Bebauungsplan Nr. 47/2

Plangebiet: Bereich zwischen Tönnisbergstraße, Brandstraße und Wellenstraße am nördlichen Rand des Siegburger Zentrums

- Behandlung der im Rahmen der frühzeitigen Beteiligungen eingegangenen Stellungnahmen
- Beschluss zur Durchführung einer erneuten frühzeitigen Beteiligung

BP 47/2 – Vorentwurf zur frühzeitigen Beteiligung, Stand: Aug. 2015

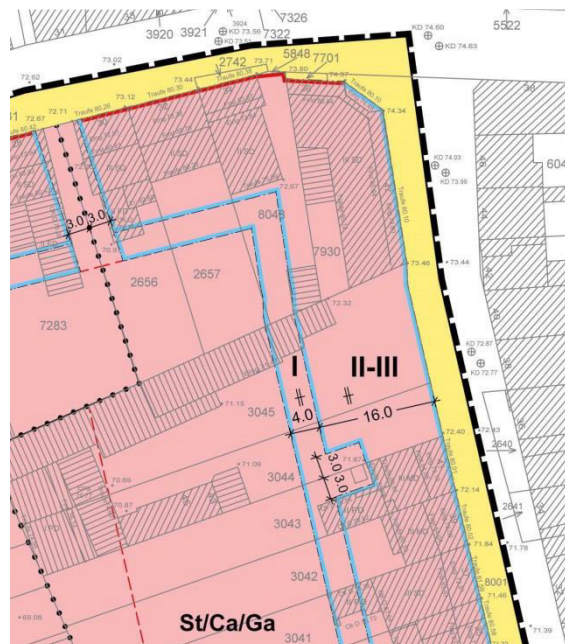
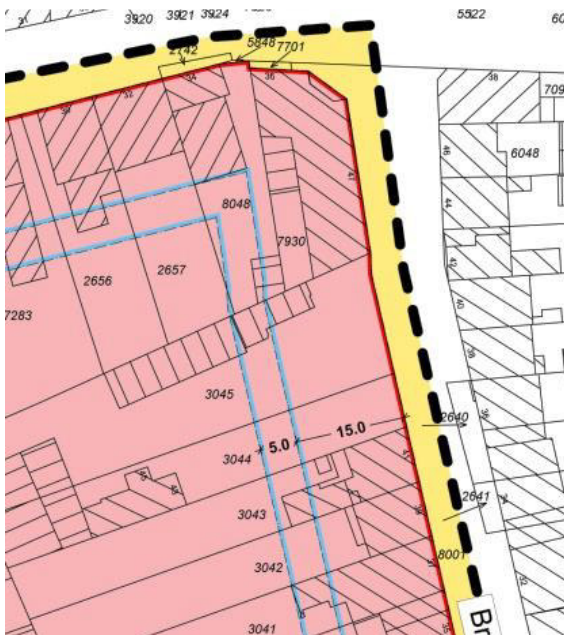
Im Plangebiet soll die geschlossene Bauweise festgesetzt werden. Dies würde Ihrer Ausführung nach bedeuten, das auf dem Gelände der leerstehenden Kfz-Werkstatt direkt neben unserem Haus aus dem Jahr 1909 in einer Tiefe von 15 Metern ein bis zu viergeschossiges Gebäude direkt an die Grundstücksgrenze gebaut werden dürfte. Daran anschließend ein um weitere 5 Meter in die Tiefe des Grundstücks gehender eingeschossiger Anbau. Dies würde für uns bedeuten das wir von einigen Fenstern unseres Hauses in 3 Metern Entfernung auf eine riesige Wandfläche schauen würden. Es würde im rückwertigen Bereich eine unschöne, sehr enge Häuserschlucht entstehen. Von früheren Planungsvorhaben auf dem Friedenburg-Grundstück habe ich im Kopf das man eigentlich nur in geschlossener Bauweise an unser Haupthaus anschließen durfte und dann in der weiteren Tiefe der Bebauung einen 3 Meter Versatz zur Grundstücksgrenze aus feuerschutztechnischen Gründen einhalten müsse. So wurde auch damals der immer noch stehende Container mit einem Abstand von 3 Metern zur Grundstücksgrenze aufgestellt. Dies würde auch unserem optischen Empfinden und Belangen entgegen kommen.

Des Weiteren würde mich interessieren ob, gesetzt den Fall die Grenzbebauung in einer Tiefe von gesamt 20 Metern ist zulässig, dann auch Fenster in Richtung unseres Grundstückes erlaubt wären. Sind Balkone von der Tiefe der Bebauung ausgeschlossen oder muss ein Balkon z.B. in der 2 Etage bei 15 Metern enden? Vielleicht wäre auch zu überlegen ob man nicht eine abgestufte Bebauungshöhe in die Tiefe festlegt. Dies würde auch optisch keinen so großen "Bunker" erzeugen sondern würde Städtebaulich eleganter aussehen. Sprich direkt an der Straße eine viergeschossige Bebauung und dann nach hinten hin die Bauhöhe stufenweise um eine Etage verringern.

Die Anregung bezüglich des seitlichen Abstandes von 3 Metern auf der Rückseite der mehrgeschossigen Bebauung wird berücksichtigt.

Die Änderung im Bereich der Flurstücke 3043 und 3044 ist den nachfolgenden Planausschnitten zu entnehmen.

Um eine „enge Häuserschlucht“ im rückwärtigen Bereich der überbaubaren Grundstücksfläche vermeiden zu können, soll die Baulücke im Bereich des Flurstücks 3044 bezüglich des thematisierten Versatzes zur Grundstücksgrenze an das Gebäude des Einwenders angepasst werden. Demnach ist eine Grenzbebauung im rückwärtigen Bereich nur noch eingeschossig möglich.

BP 47/2 – Vorentwurf zur frühzeitigen
Beteiligung, Stand: Aug. 2015

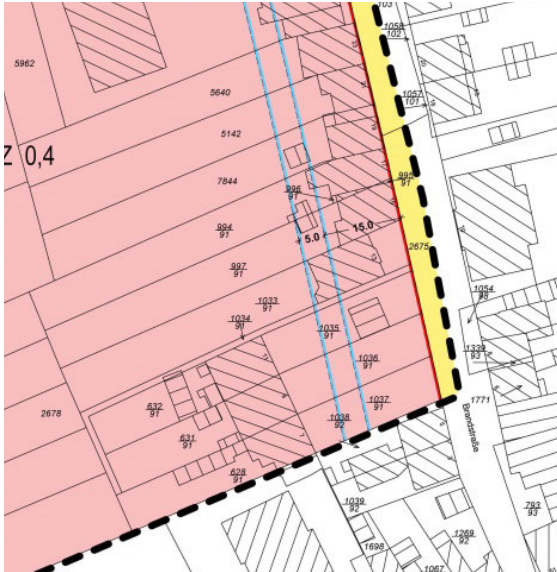
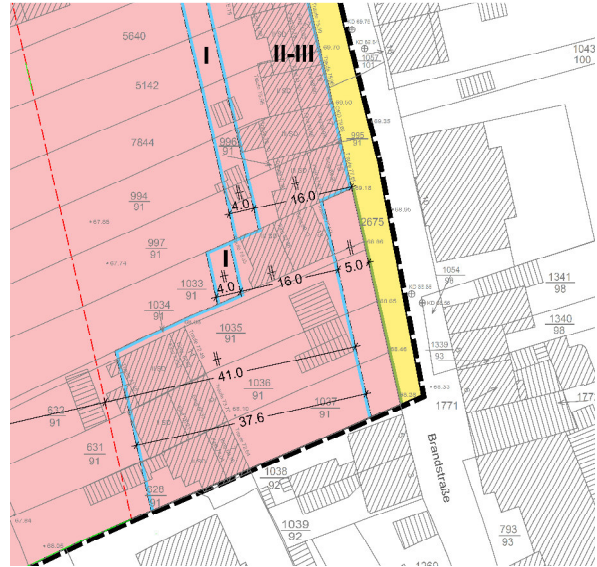
1. Wir beantragen, dass die mehrgeschossig überbaubare Fläche an der Brandstraße so gestaltet wird, dass das bestehende 3-geschossige Haus Brandstraße 13 im jetzigen Umfang voll einbezogen ist. Die derzeitige Grundfläche des Gebäudes sollte im hinteren Drittel auch weiterhin eine dreigeschossige Bebauung zulassen. Aus unserer Sicht sollte auch weiterhin die Möglichkeit bestehen, wie bisher die nötigen Stellplätze vor dem Haus auszuweisen. Wir beantragen deshalb eine Verschiebung der „roten und hellblauen Bebauungslinien“ entsprechend der seinerzeit genehmigten aktuellen Bebauung.

Die Anregung zur Veränderung des Baufensters wird berücksichtigt.

Die Anregung, dass auch zukünftig die Anlegung von PKW-Stellplätzen vor den Häusern möglich sein soll, wurde ebenfalls aufgenommen.

Laut geplanter zeitlicher Festsetzung sind offene Stellplätze im Bereich zwischen der straßenseitigen Grundstücksgrenze und der straßenseitigen Baugrenze zulässig.
